**ÚŘ Úpravy veřejného prostranství v okolí křižovatky Palmovka, Praha 8**  
(Zpracovatel PD: UNIT architekti s.r.o., PD z 09/2018)

**ÚŘ+SR Úpravy veřejného prostranství v okolí křižovatky Palmovka, Praha 8  
(zpracovatel PD: UNIT architekti s.r.o, PD z 7/2020)**

## Vypořádání vyjádření DPP a.s. k akci Úpravy veřejného prostranství v okolí křižovatky Palmovka, Praha 8.

### Úpravy veřejného prostranství v okolí křižovatky Palmovka, Praha 8

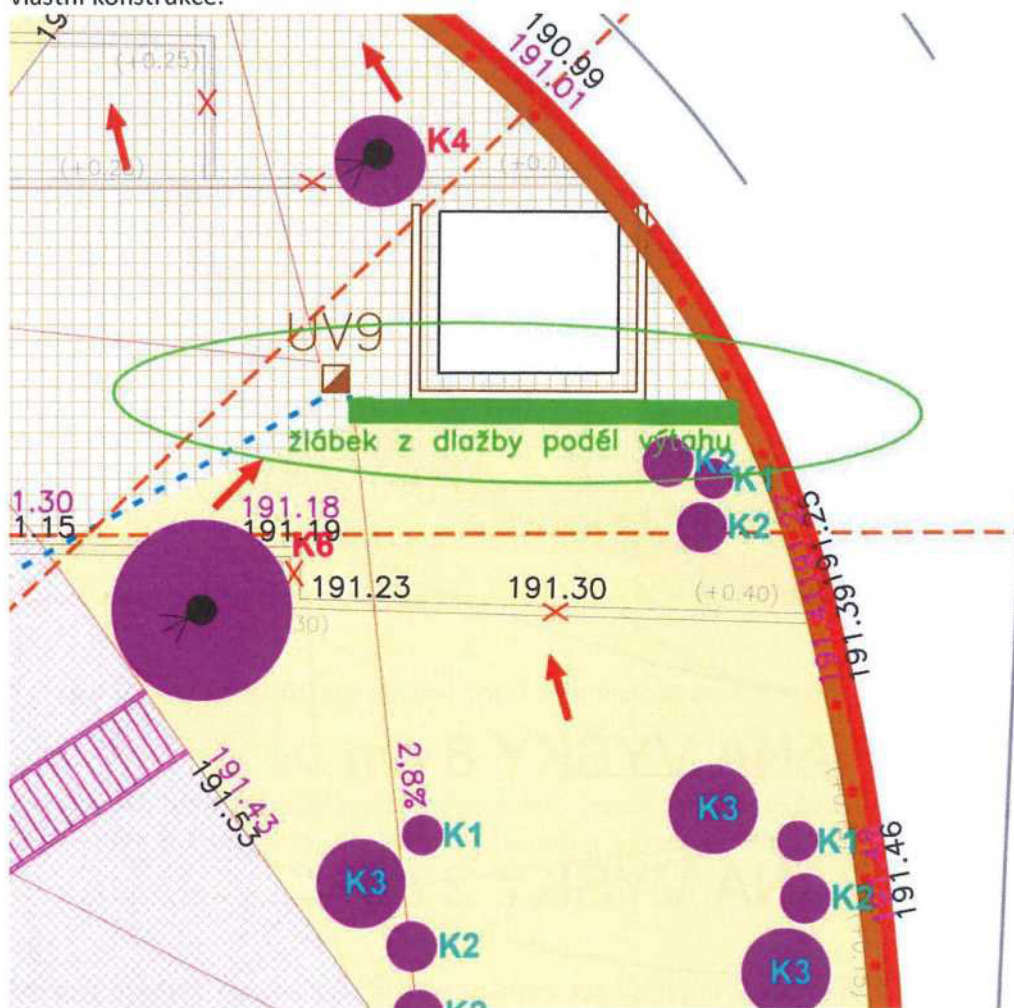
Stále platí požadavek na způsob řešení dopadů z terénních úprav v blízkosti výstupních kiosků. Např. u jihozápadního rohu výstupu u budovy KB má dojít ke snížení terénu o 13 cm. Do TZ požadujeme doplnit, že pokud snížením úrovně terénu u výstupních kiosků dojde k odkrytí spodní hrany obkladu soklu prosklených stěn, budou obklady doplněny ve stávajícím materiálovém řešení.

Řešení u stavby výtahu je na základě připomínky upraveno a mlatový povrch je doplněn žlabem z kamenných kostek, který zachytí případný jemný materiál a srážkové vody bude odvádět primárně do prostoru stávající vpusti UV9. Žlab okolo výtahu tak bude sloužit pouze jako pojistná ochrana jeho vlastní konstrukce.

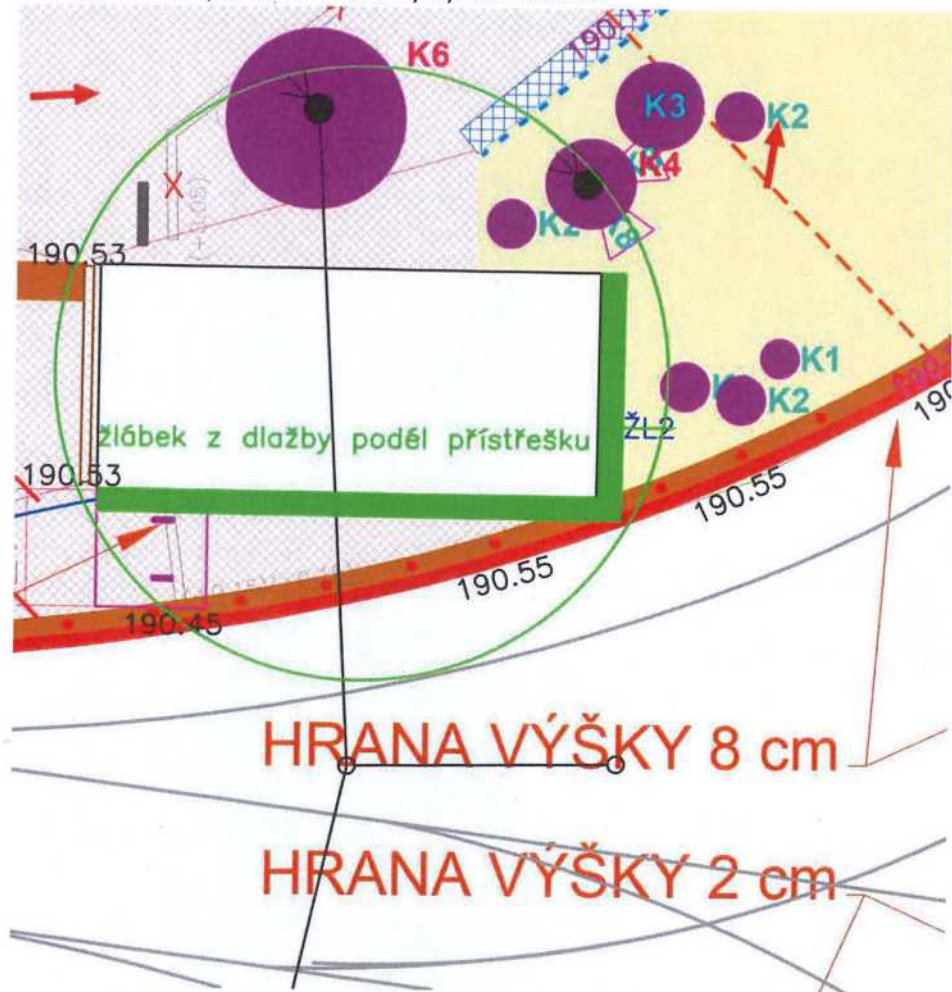
Nadále nesouhlasíme s tím, že DPP má být správcem nových žlabů, v TZ části C\_ Stavební část/SO 101 Komunikace opravit. DP Metro nové žlaby nepotřebuje, při stávajícím stavu v místech výstupů do podchodu nezatéká.

připomínky ohledně žlabů respektujeme, jedná se o žlaby v dokumentaci označené ŽL2 a ŽL 3 v severní části křižovatky. Proto, aby nebyly vstupy povrchovými vodami příliš exponované, je zde zvýšena hrana na 8cm. Žlaby tak měly opět plnit hlavně přidanou ochrannou funkci. Nově navrhuje jejich nahrazení za dlážděné odvodňovací žlabky (korýtka) podél přístřešků, které by i s ohledem na zvýšenou hranu měly být dostatečné.

Přes výše uvedené ale doporučujeme ponechání krátké části žlabu ŽL 3 podél jižní hrany přístřešku pouze se zaústěním do dešť. svodu ze střechy přístřešku. Tento segment křižovatky je obecně z pohledu odvádění srážkových vod poddimenzován a tato drobná úprava může poměrně výrazně zvýšit komfort cestujících tím, že nebudou vstupovat do prostoru kudy teče větší množství vody.
